VYSVĚTLENÍ A ZMĚNA ZADÁVACÍ DOKUMENTACE ZE DNE 02. 06. 2025

Rekonstrukce střešního pláště budovy CPIT TL1 – DC 1, 2 a 4

SKLADBA STŘECHY S2

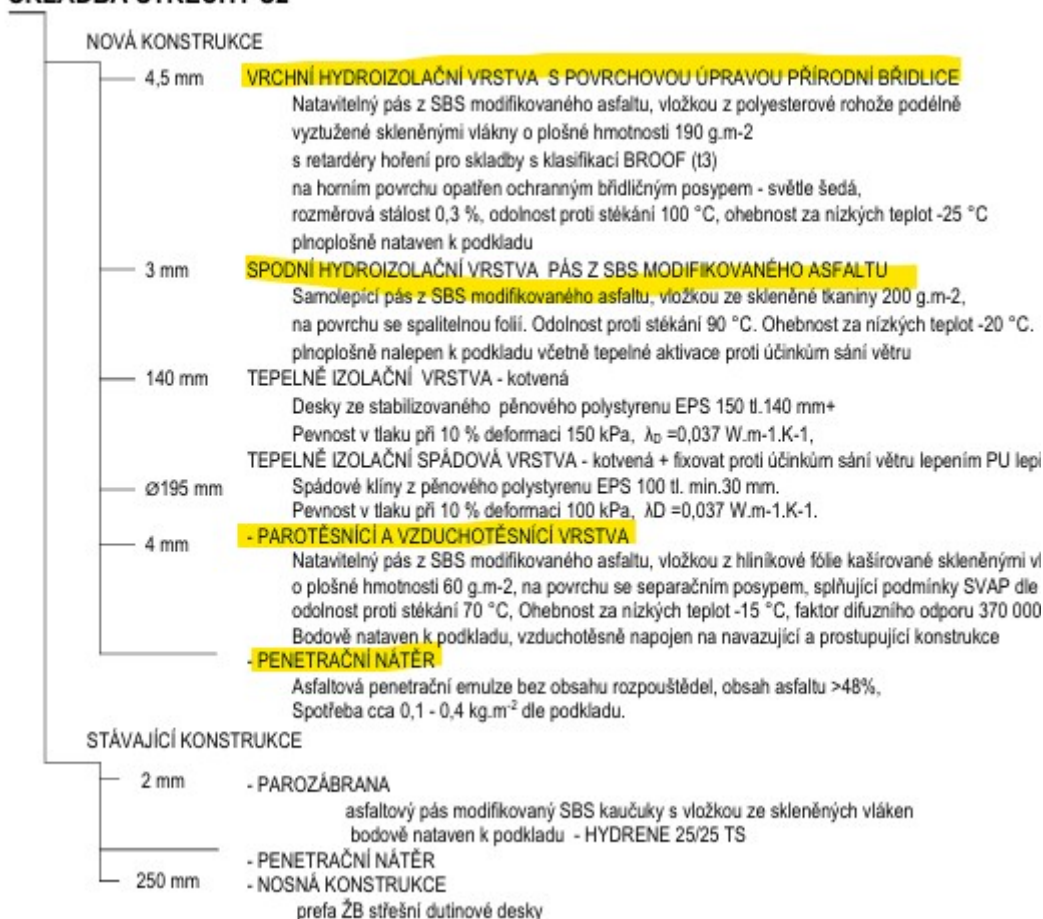
Položka VV **D.1.10.Architektonicko-stavební řešení** v ř. 23 obsahuje položku TPO folie 1,5 mm kompletní provedení.

Dle skladby na výkrese D.1.10-04 má být nová skladba stejně jako u střech 1 a 4 s vrchním asfaltovým pásem nikoliv TPO folií.

V TZ jsem našla pro celky 1-5 také pouze asfaltové pásy.

Prosím o objasnění, případně opravu VV, nebo požadované skladby, uvedené ve výkresové dokumentaci.

Jedná se o chybně uvedenou položku, správně se jako u ostatních dilatačních celků jedná o asfaltové pásy.

Přikládáme opravený výkaz výměr, ve kterém jsou doplněny na listu D.1.10 Objekt: 2 – Střecha_část 2 položky 18, 19, 24, 25, 32 a 33, chybná položka č. 23 je nově položkou č. 27 NEOBSAZENO.
